A258PDS R023 0

**RADDOPPIO VIII SIFONE – TRATTO CASA
VALERIA – USCITA GALLERIA RIPOLI
FASE 1**

**PROGETTO DI FATTIBILITA' TECNICA
ED ECONOMICA**

**NOTA TECNICA DI RISCONTRO ALLE
RICHIESTE DI INTEGRAZIONI NELL'AMBITO
DELLA PROCEDURA V.I.A. – PNRR**

Figura 1 Stralcio della "Carta della morfologia e percezione visiva" con evidenziati i punti di vista con visuali potenzialmente dirette

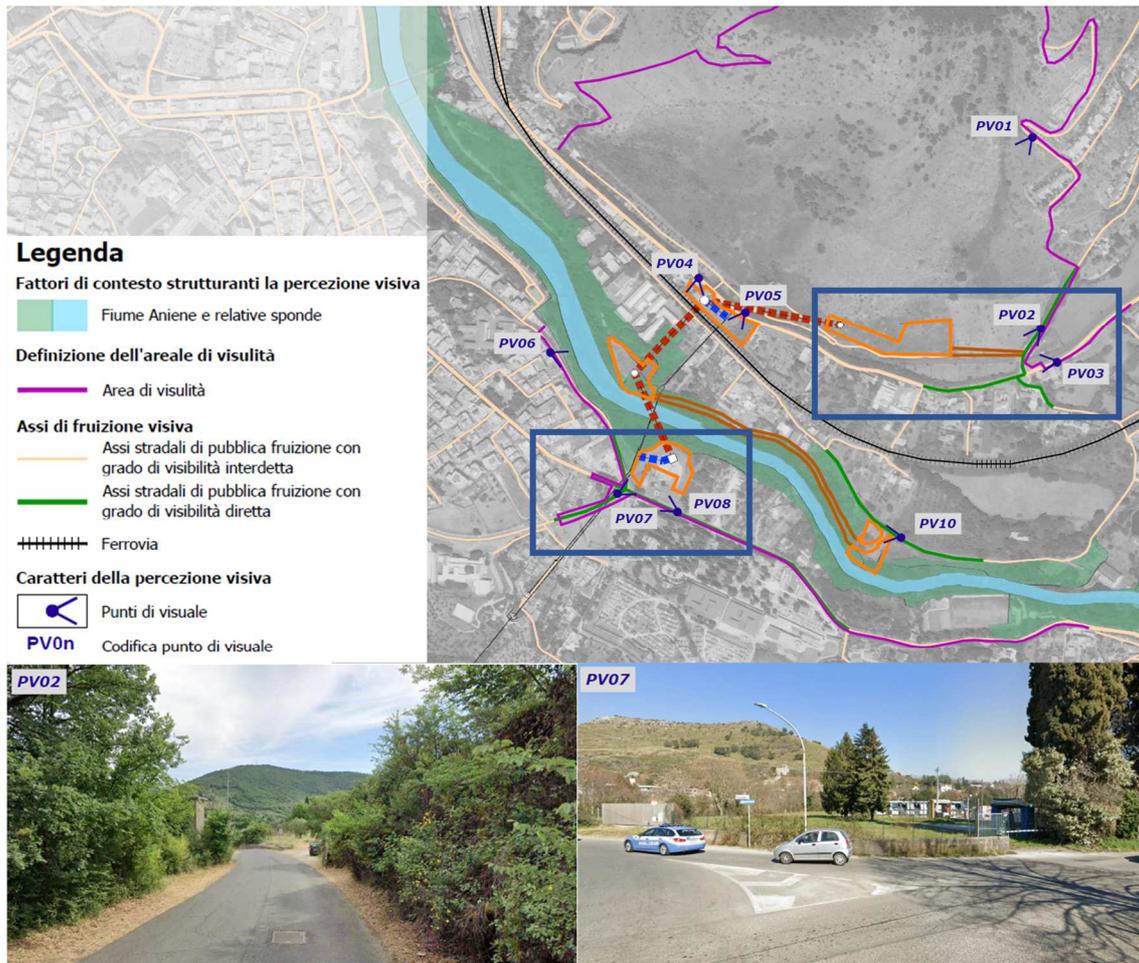
6.1 *Dalla Carta della morfologia e percezione visiva non sono facilmente comprensibili le aree di visualità. Nelle relazioni presentate si fa riferimento ai punti di vista dinamici della via Tiburtina Valeria e della via Empolitana. Si chiede, quindi di:*

6.1.a *Verificare che non siano presenti, nell'area in esame, eventuali luoghi statici e rielaborare la suddetta carta, evidenziando le aree di visualità.*

Con riferimento alla richiesta 6.1, è stato aggiornato l'elaborato "Carta della morfologia e percezione visiva" (A258-SIA-D-027 1). L'aggiornamento dell'elaborato consta nella determinazione e verifica della tipologia di visuale sull'opera, intesa nella sua configurazione finale, a partire dalla caratterizzazione degli assi di fruizione visiva in base alla quinta stradale. L'ambito urbano di Tivoli condiziona notevolmente la possibilità di ottenere punti di vista con visuali dirette sull'Aniene e conseguentemente sulle aree in cui saranno realizzati i manufatti. Le uniche eccezioni sono rappresentate da un breve tratto della via Empolitana in prossimità del pozzo in uscita MT PZ4 su largo Saragat e da un breve tratto della via Tiburtina Valeria incrocio con via dei Monti Lucretili in prossimità del pozzo di spinta MT PZ1.

Dalle verifiche condotte analizzando le visuali esperibili dai luoghi e dalla viabilità che percorre le aree limitrofe a quelle dell'intervento e, tenendo conto dei fattori di contesto individuati in primo luogo fattori naturali e morfologia, è possibile delimitare quella definita come area di visibilità. Pertanto è possibile dire che gli unici punti di visibilità sono quelli lungo la viabilità e di conseguenza non si evidenzia la presenza di luoghi statici in cui gli stakeholder possono stazionare per osservare il paesaggio circostante.

Figura 3 Inquadramento territoriale dei tracciati esaminati

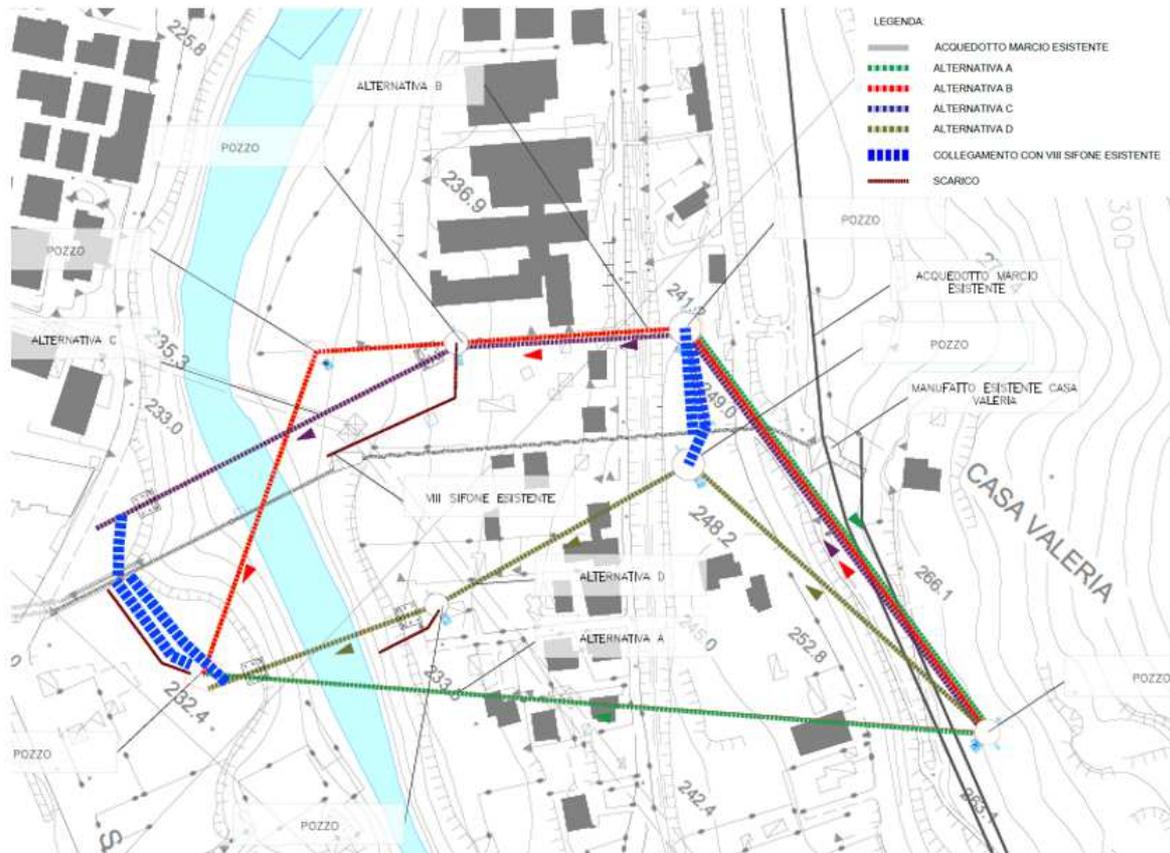
Particolare attenzione dovrà essere fatta a chiarire le ragioni della localizzazione delle opere di dimensioni rilevanti che producono forti impatti sui beni tutelati e di quelle che prevedono modifiche sostanziali dello stato di fatto (abbattimento di specie arboree e modellazioni del suolo) ad esempio: l’area di cantiere n°2, la strada di accesso al cantiere n°3 (superficie di 4.795 mq) attualmente occupata da "boschi ripariali". Si chiede di elaborare soluzioni alternative in termini di estensione, o geometria o localizzazione alle opere di cantiere maggiormente impattanti sulle aree vegetate tutelate (cfr. punto 3 nota MITE n.6369/2022)

Al fine di approfondire l’analisi delle alternative del Raddoppio del VIII Sifone Casa Valeria sotto il profilo ambientale, è stata effettuata un’analisi comparativa dei tracciati individuati nel PFTE. È stata quindi effettuata un’analisi dei tracciati alternativi a), b), c) e d) in relazione al quadro delle tutele ambientali presenti e le norme d’uso del PTPR Lazio, nonché agli altri aspetti ambientali principali, tra cui la pericolosità idraulica, l’uso del suolo e le aree naturali protette.

I risultati dell'analisi confermano quanto già evidenziato nel PFTE, facendo emergere come migliore l'alternativa b). Per i dettagli dell'analisi si rimanda all'elaborato revisionato della Parte 3 del SIA (elaborato A258-SIA-R-003-1) ed a quanto riportato nell'Allegato 1 alla presente relativamente all'Analisi Multicriteria.

a)

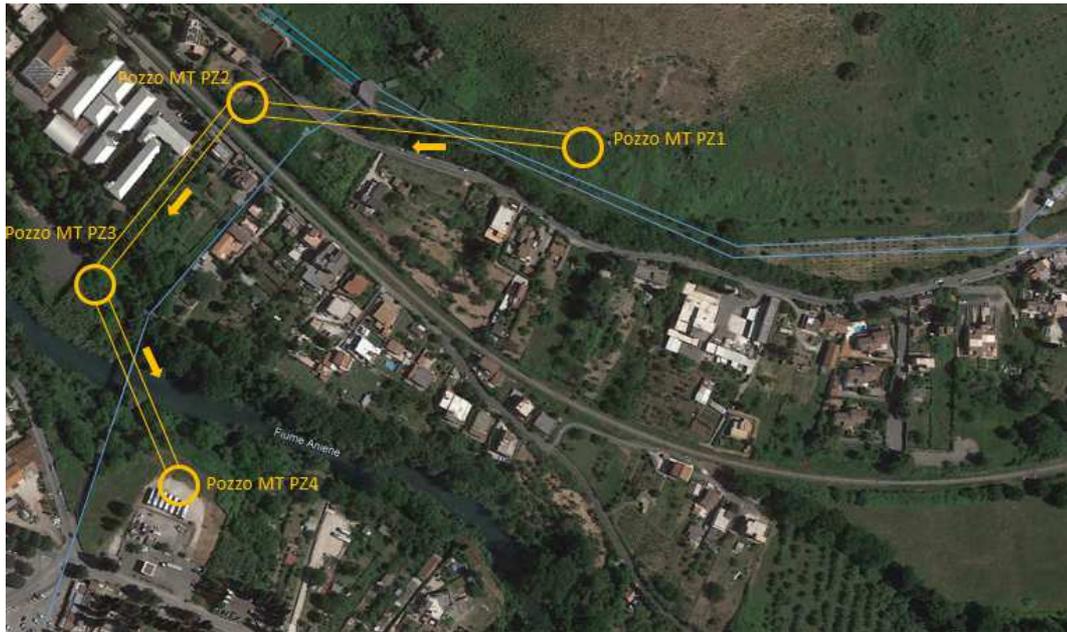
- 1.1 In riferimento alle alternative di progetto, caratterizzate da un diverso sviluppo lineare, si chiede di:
- 1.1.a** inserire tra le alternative sottoposte ad analisi multicriteria anche un'alternativa che preveda l'attraversamento del fiume Aniene tramite "ponte tubo", (attraversamento che attualmente è costituito da un "ponte canale") sviluppando l'analisi multicriteria con particolare riferimento alle diverse componenti ambientali interferite.
- 1.2 Si richiede, inoltre, di:
- 1.2.a** specificare la tipologia dei fluidi di perforazione che saranno utilizzati per le operazioni di scavo.

L'alternativa a) è costituita da una tratta PZ1-PZ2, necessaria per il collegamento delle condotte di progetto sia con l'esistente VIII Sifone, sia con il Nuovo Acquedotto Marcio, oggetto di altra progettazione, e da una seconda tratta PZ2-PZ3 che costituisce il raddoppio dell'esistente ponte canale. Ciascuna tratta è costituita da due condotte DN1600 mm in acciaio rivestite con tubo camicia in cls DN2000 mm; la posa del tubo fodera è prevista con tecnologia del microtunnelling ed a tal fine è necessaria la realizzazione di n.3 pozzi di spinta/uscita denominati PZ1, PZ2 e PZ3. Tale soluzione rappresenta l'alternativa più breve dal punto di vista planimetrico e con il minor numero di manufatti funzionali al futuro assetto del quadrante; di contro la stessa presenta profondità considerevoli dei pozzi di spinta/uscita del microtunnelling vincolata dalla quota di fondo del fiume Aniene e la posa della condotta al di sotto numerosi fabbricati.
